**Nr postępowania: ZP.271.11.2024.NB**

**Dotyczy: postępowania o udzielenie zamówienia publicznego w trybie przetargu nieograniczonego, pn. „Budowa Infrastruktury Sportowo - Rehabilitacyjno - Edukacyjnej W Pobiedziskach”**

### WYJAŚNIENIA TREŚCI SPECYFIKACJI WARUNKÓW ZAMÓWIENIA

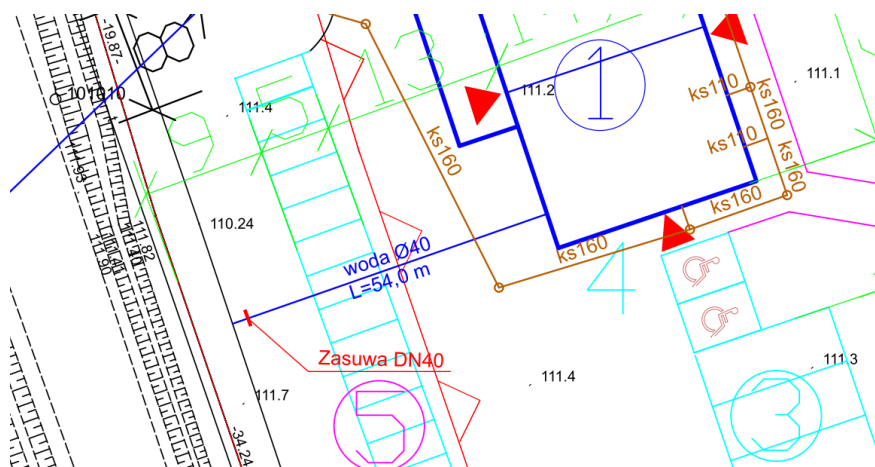
**Pytanie 4.** DOT. ZADANIE 2 Na przedstawionym poniżej rysunku widać dwa rodzaje wymiarów różniących się od siebie. Przykładem jest długość rur woda fi40, gdzie na rysunku PZT występuje wymiar L=54m, natomiast według wymiarów, oznaczonych kolorem zielonym, ta sama długość jest dwukrotnie mniejsza i wynosi 27 m. Podobne problemy występują na rysunkach Profil ks1 i Profil ks2, gdzie długości rur są większe, niż długości na PZT. Z uwagi na przedstawiony problem prosimy o podanie rzeczywistych projektowanych wymiarów instalacji sanitarnej zewnętrznej.

**Odp.:** Zamawiający informuje, że szczegół został błędnie przeskalowany. Słusznie Oferent wskazuje iż ten wymiar to 27 m. Załączony kompleksowy rysunek PZD 01 -załącznik O4z3 pozwoli na właściwe odczytanie danych.

Lokalizacja rozdzielnic RG1

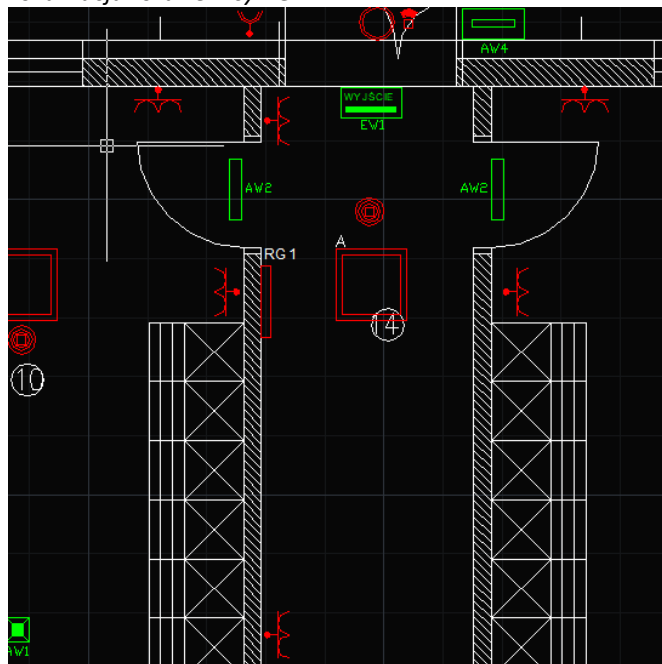
**Pytanie 12.** DOT. ZADANIE 2 Proszę wskazać poprawne adekwatne do ostatecznego rozwiązania schemat zasilania i lokalizacji rozdzielnic w budynkach oraz inwerterów (w projekcie IE brak wrysowanych rozdzielni elektrycznych oraz rozdzielni niskich prądów).

**Odp.:** Na rysunku poniżej przedstawiono lokalizację rozdzielnic

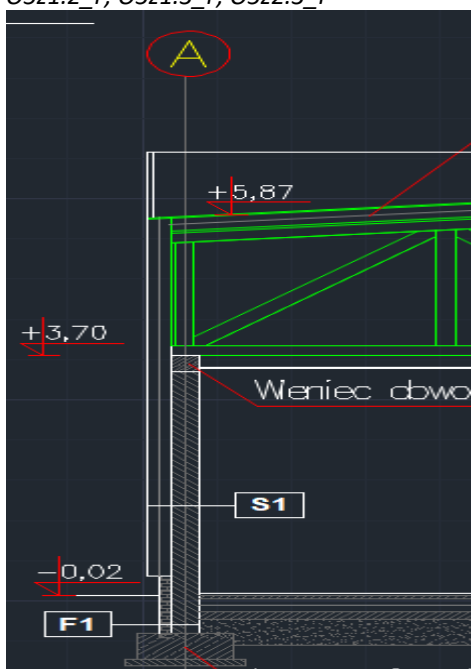
**Pytanie 2.** Czy dla budynku Sali fitness attykę należy wykonać wyłącznie w osi A, C oraz osi 1? Prosimy o przedstawienie rozwiązania wykonania attyki na ścianie zewnętrznej, na której opiera się konstrukcja drewniana dachu.

**Odp.:** Zamawiający przedstawia poniżej rysunek pokazujący montaż attyki w załączeniu przekroje-załączniki: O5z2.2\_P, O5z1.2\_P, O5z1.3\_P, O5z2.3\_P
